INSTITUTO NACIONAL DE VÍAS **PROCESO MISIONAL EJECUCIÓN DE PROYECTOS DE INFRAESTRUCTURA DE TRANSPORTE** **MANUAL DE INTERVENTORÍA OBRA PÚBLICA** **LISTA DE CHEQUEO INFORME MENSUAL DE INTERVENTORÍA**	CÓDIGO	MEPI-MN1-IN-15-FR-1
		VERSIÓN	1
		PÁGINA

Contrato de Interventoría No. 1659 de 2021

Objeto Contrato de Obra:
AUNAR ESFUERZOS ENTRE EL INSTITUTO NACIONAL DE VÍAS – INVIAS Y LOS MUNICIPIOS DE AGUA DE DIOS, LA MESA, TOCAIMA, VIOTÁ, ARBELÁEZ, SAN BERNARDO, SIBATÉ Y SILVANIA, DEPARTAMENTO DE CUNDINAMARCA PARA EL MANTENIMIENTO Y MEJORAMIENTO DE VÍAS RURALES DEL PROGRAMA “COLOMBIA RURAL”

INFORME MENSUAL No. 5 **MES O PERIODO:** ABRIL

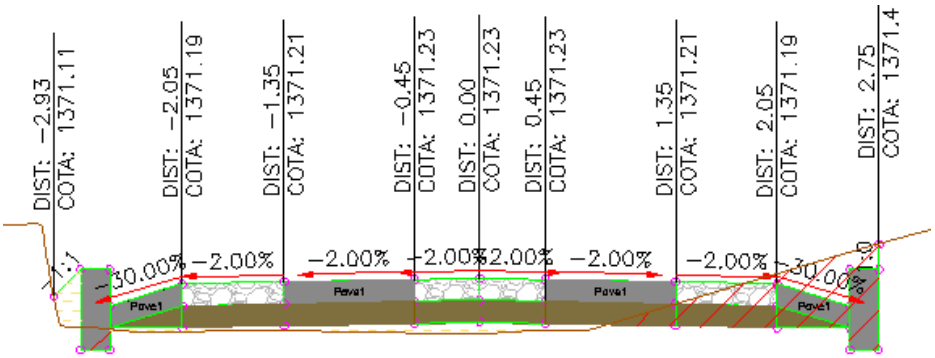
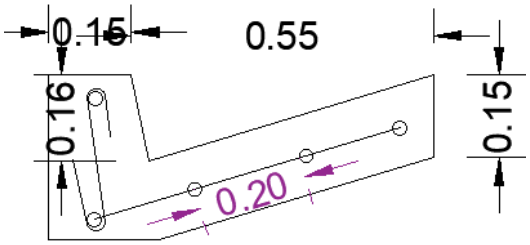
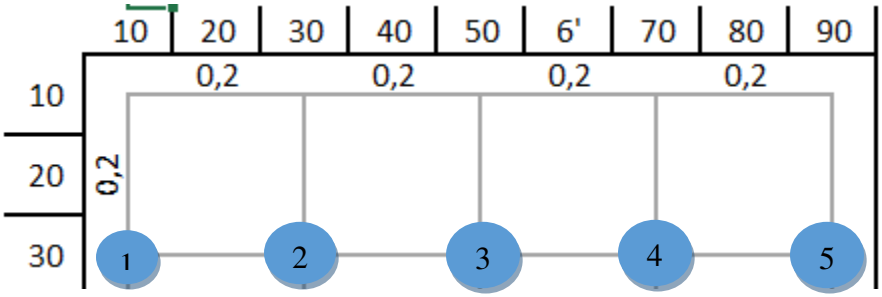
Por lo tanto el aumento considerable en 875 m3 de excavación no estaría de acuerdo al diseño óptimo y sería contraproducente generar ingreso de agua a la subrasante, siendo que la estructura contempla una capa de subbase y placa en concreto.

Para generar objetividad en los entregables, se muestra a manera de ejemplo la presentación de información en sección topográfica; téngase presente que lo solicitado no es capricho del interventor y que la solicitud es parte del ejercicio de la ingeniería como insumo inicial para realizar nuestros trabajos de forma técnica y que sus profesionales ofertados están en la capacidad técnica de realizarlo.

Hemos sido claros en que la información que se remita para revisión debe ser coherente con el proyecto que se va a realizar y el uso técnico que le vamos a dar a esta información en la estructuración de nuestro presupuesto, replanteo, construcción de la obra y control de cantidades entre las más importantes. Por lo tanto al presupuesto presentado, se tienen las siguientes observaciones:

- Se solicita aclarar porqué el Concreto Clase D y Ciclópeo en la cantidad de secciones a realizar de 3 ml, se restan 6 secciones.

- Cuantía presentada de acero para los elementos que componen la estructura de la placa huella se presenta incompleto, lo cual genera aumento en lo presentado:

Varillas longitudinales son 5 und y se están considerando 4. Les recordamos que este espaciamiento y número de varilla dependerá del aforo de tránsito realizado, el cual no ha sido presentado.

- Conformación de la calzada existente es el rubro con la cual se va adecuar parte del corredor. Actualmente se tiene contemplado aproximadamente 2,9 km en SECCION 2 - ACTIVIDADES DE MANTENIMIENTO PERIODICO, por lo tanto hay que duplicar este ítem en mejoramiento de construcción de placa huella con la conformación de los 600 ml de placa huella que sería aproximadamente 3.060 m2.

Imagen 1: Ubicación alcantarilla de 24" a reponer por una de 36"

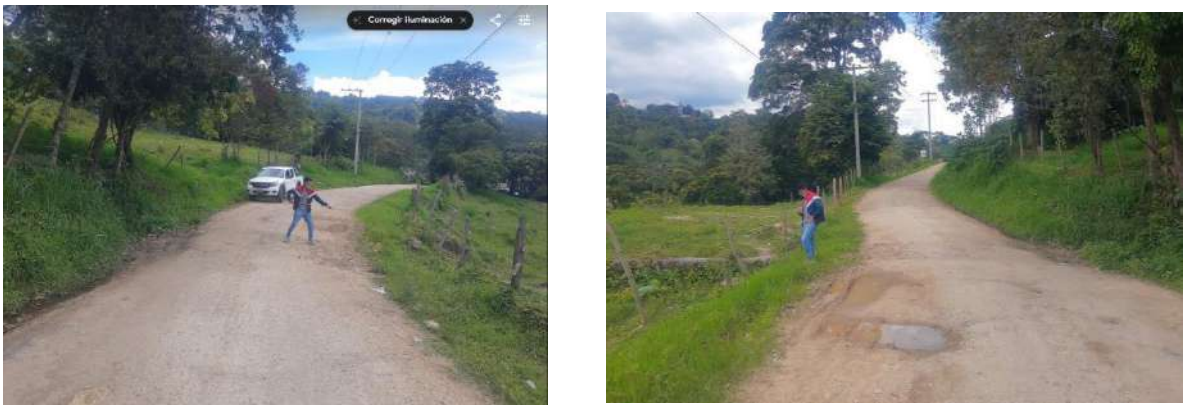
Una vez finalizó el comité técnico, la Interventoría realiza visita de inspección ocular al sitio *imagen 1*, evidenciando que la alcantarilla de 24 pulgadas presenta colmatación en su encole como descole, así como en la longitud del ducto. Es posible que algunos de los tubos que componen la alcantarilla estén fracturados o se presente separación entre ellos, así mismo las obras de encole y descole construidos en concreto presentan deterioro; por otra parte, esta alcantarilla se ubica en la parte baja de una curva vertical cóncava donde afluye gran volumen de agua por ambas ramas, así como la que recibe del talud superior que colinda con la ruta nacional 40. Se puede concluir que es una obra de drenaje vial que ha cumplido su vida útil y atendiendo las labores de mejoramiento vial a través de la construcción de placa huella es recomendable reponer esta estructura de drenaje por una de mayor capacidad y mejor especificación técnica.

Con base en lo anterior, ésta Interventoría recomienda la construcción de una alcantarilla de 36 pulgadas bajo los parámetros técnicos descritos en la cartilla de Colombia rural, documento técnico base para las obras a ejecutar. Así mismo que los costes que genere esta construcción sean cargados al capítulo de mejoramiento vial, dicho en otras palabras, reducir la meta física de placa huella proyectada y pasar de 6 a 7 alcantarillas de 36 pulgadas construidas.
